**Всемирный форум для согласования правил
в области транспортных средств**

Рабочая группа по общим предписаниям, касающимся безопасности

Правила № 107 (транспортные средства категорий М₂ и М₃):**Предложения по дальнейшим поправкам****Предложение по дальнейшим поправкам
к Правилам № 107 (транспортные средства
категорий М₂ и М₃)****Представлено экспертом от Бельгии***

а) Контрольные пределы для широкополосных помех, создаваемых транспортным средством

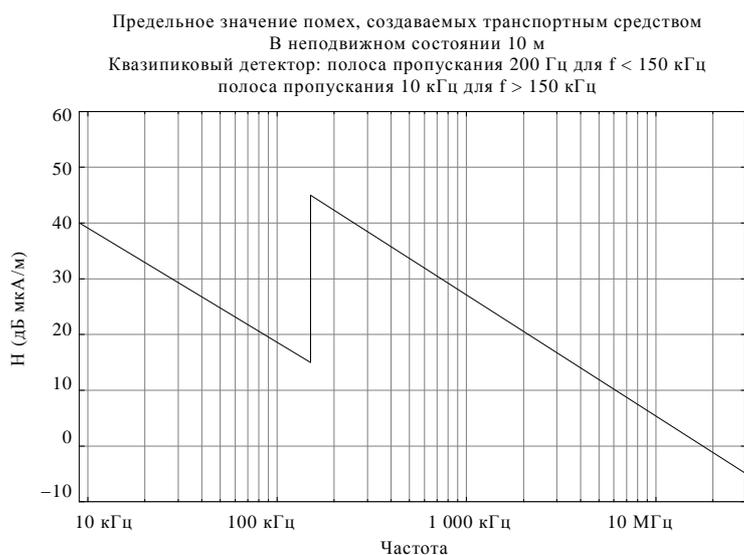
"3.11.3 Контрольные пределы для широкополосных помех, создаваемых транспортным средством, официально утверждаемым по типу, указаны на следующих графиках:

Предел Н (дБ мкА/м) на частоте F (МГц):

$H = 40 - 20,46 \cdot \log(F / 0,009)$

$H = 45 - 21,73 \cdot \log(F / 0,15)$

- с) Контрольные пределы для широкополосных помех, создаваемых транспортным средством**
Расстояние между антенной транспортного средства и воздушной контактной сетью – 10 м

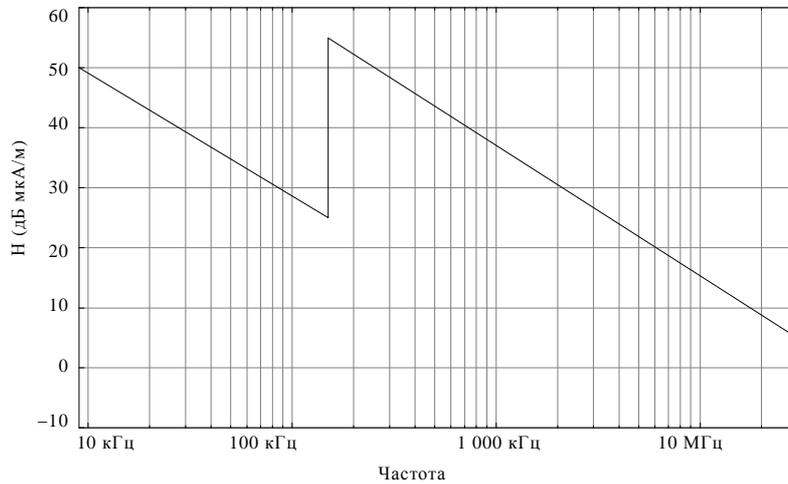
Предел Н (дБ мкА/м) на частоте F (МГц):

$$H = 50 - 20,46 \cdot \log (F/0,009)$$

$$H = 55 - 21,73 \cdot \log (F/0,15)$$

Пиковый детектор: полоса пропускания 200 Гц для $f < 150$ кГц
полоса пропускания 10 кГц для $f > 150$ кГц

- d) Контрольные пределы для широкополосных помех, создаваемых транспортным средством**
Расстояние между антенной транспортного средства и воздушной контактной сетью – 10 м

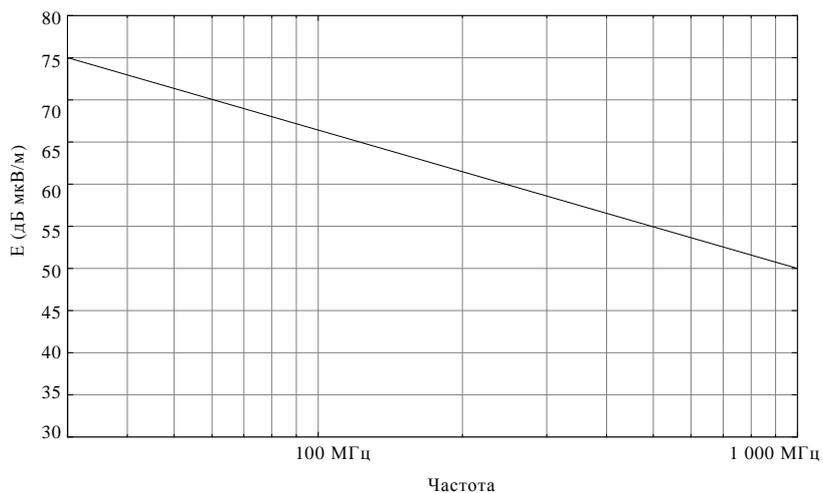
Предел E (дБ мкВ/м) на частоте F (МГц):

$$E = 75 - 16,42 \cdot \log (F/30)$$

Пиковый детектор: полоса пропускания 120 кГц
